① 改善箇所説明図(型式HV3000)

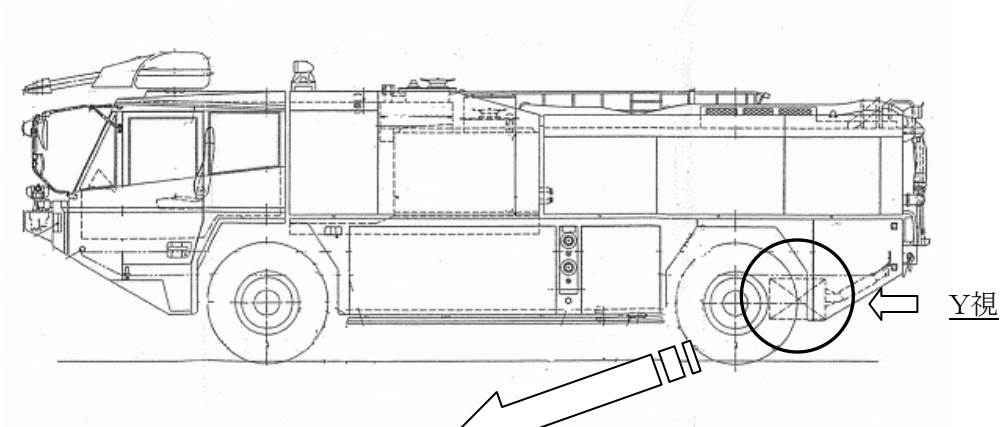
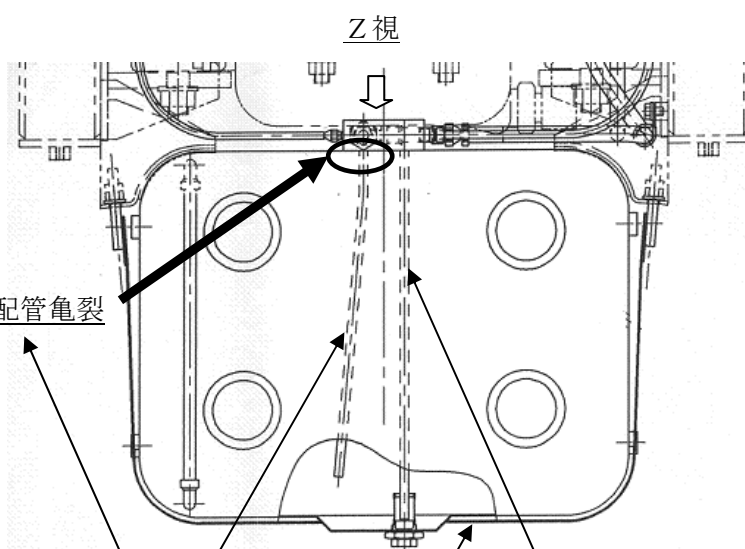
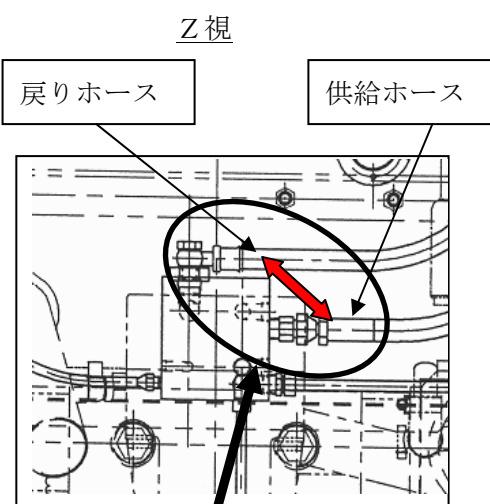
配管(ホース)の逆取付け

戻りホースが、供給ホースとなったため、配管の亀裂部より空気を吸い込み燃料供給ができず、原動機が停止した。

基準不適合発生箇所

燃料タンクにおいて、設計図の誤記により、燃料の戻りホースと供給ホースが逆に取付けられている。また、燃料の戻り配管の固定方法が不適切なため、車両の振動により、取付け部に亀裂が発生することがある。そのため、そのままの状態で使用を続けると、亀裂部位から空気を吸込み原動機に燃料が供給されず、最悪の場合、原動機が停止する、あるいは始動できなくなるおそれがある。

改善措置の内容： 全車両、燃料ホース及び燃料タンクを対策品と交換し、適正に取付ける。

識別： 燃料タンクの後面の右下に白ペイントを塗布し識別する。
